in allegato le osservazioni della Società wpd Muro srl alla procedura con IDVIP 9034 Progetto di un impianto agrivoltaico denominato Bardi, della potenza di 18,275MW e delle relative opere di connessione alla RTN, da realizzarsi nel comune di Brindisi (BR), società proponente Taigete sol srl.

ID: 9034_ Progetto di un impianto agrivoltaico denominato "BARDI", della potenza di 18,275 MW e delle relative opere di connessione alla RTN, da realizzarsi nel comune di Brindisi (BR)

Proponente: Taigete sol S.r.l.

Parere n. 333 del 10 ottobre 2022

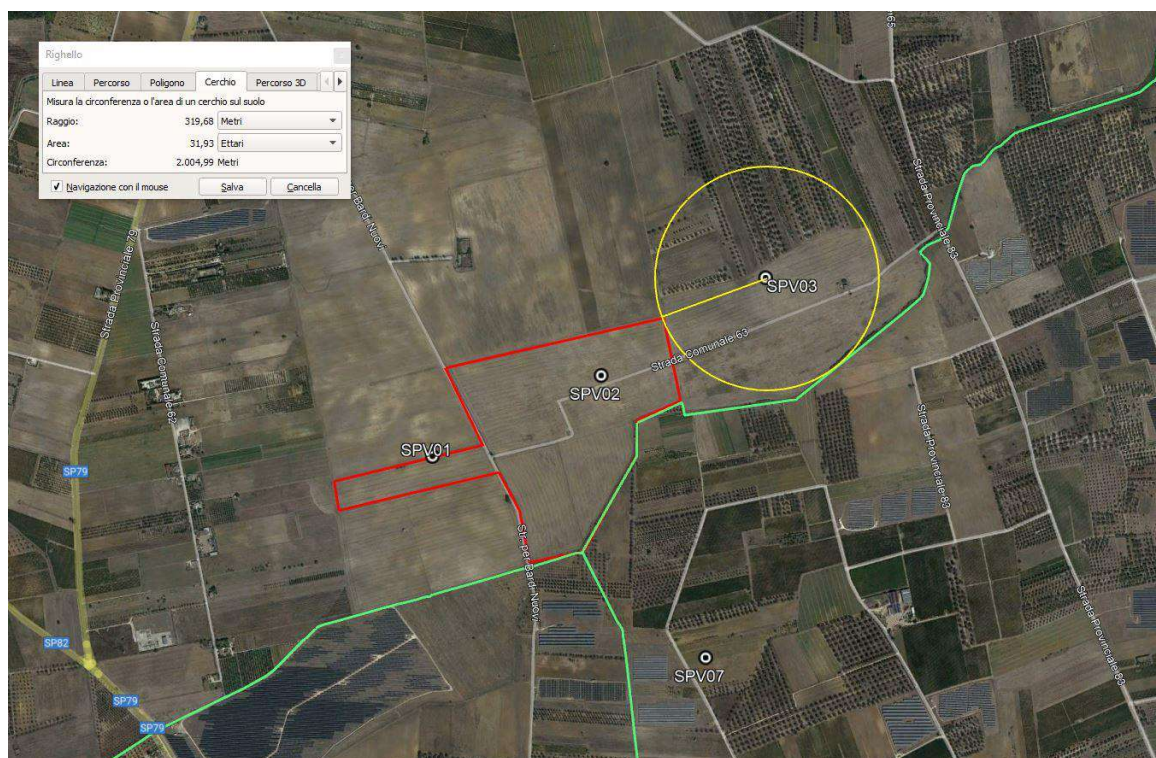
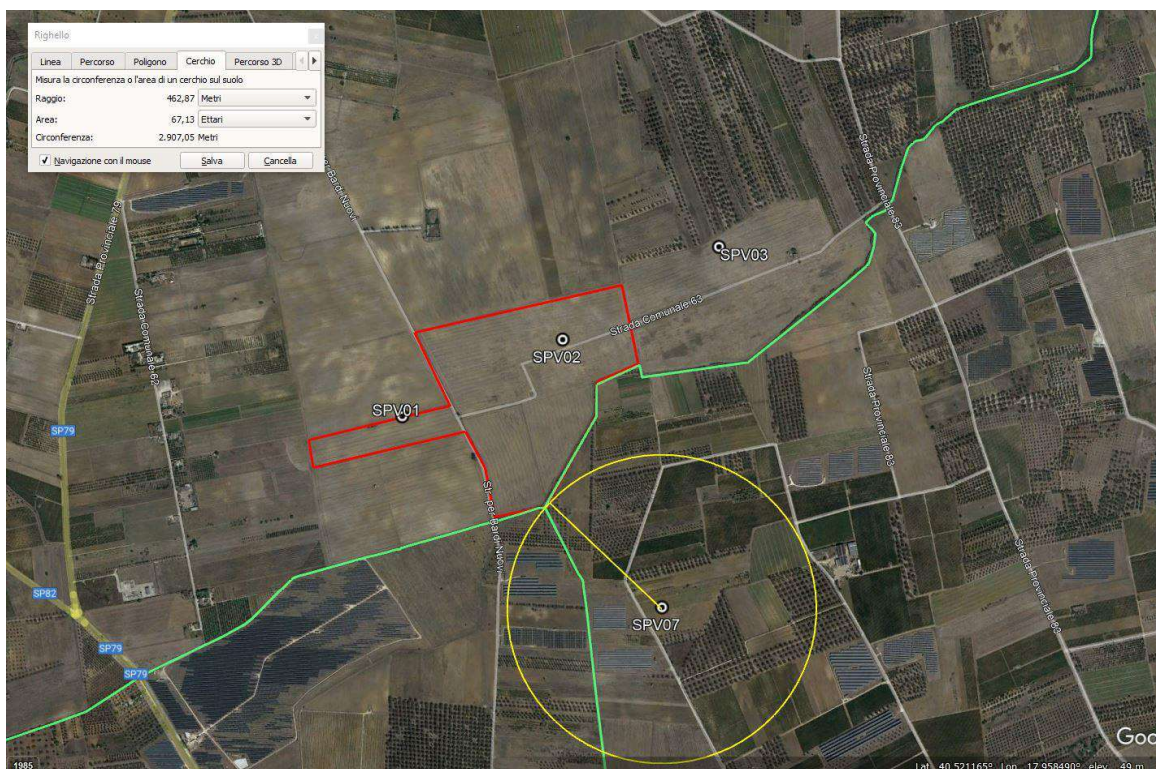
- 1) Interferenza diretta con gli aerogeneratori denominati SPV1 e SPV2
- 2) Interferenza indiretta con gli aerogeneratori SPV3 e SPV7

Dall'immagine precedente, si evince chiaramente che l'impianto fotovoltaico non può coesistere con le WTG SPV1 e SPV2, in quanto ubicato sulle stesse particelle catastali interessate dall'impianto eolico.

In merito alle SPV03 e SPV07, le stesse distano rispettivamente 319m e 462m, l'interferenza è indiretta in quanto potrebbero verificarsi eventuali effetti di ombreggiamento, di cui la wpd Muro si solleva da ogni responsabilità.

La wpd Muro chiede la rimozione e/o la delocalizzazione a distanza adeguata dell'impianto agrivoltaico previsto nel progetto della Società Taigete sol, tenendo in considerazione la priorità cronologica della presentazione e procedibilità delle istanze.

Pertanto, si invita la Taigete sol ad effettuare le dovute rimodulazioni del layout dell'impianto agrivoltaico in relazione alla completa incompatibilità con le turbine SPV1 e SPV2 e delle relative opere connesse. In relazione alle turbine SPV3 e SPV7, si invita la società Taigete sol ad effettuare le valutazioni in merito alle perdite di producibilità elettrica causate dall'estrema vicinanza degli aerogeneratori in autorizzazione.
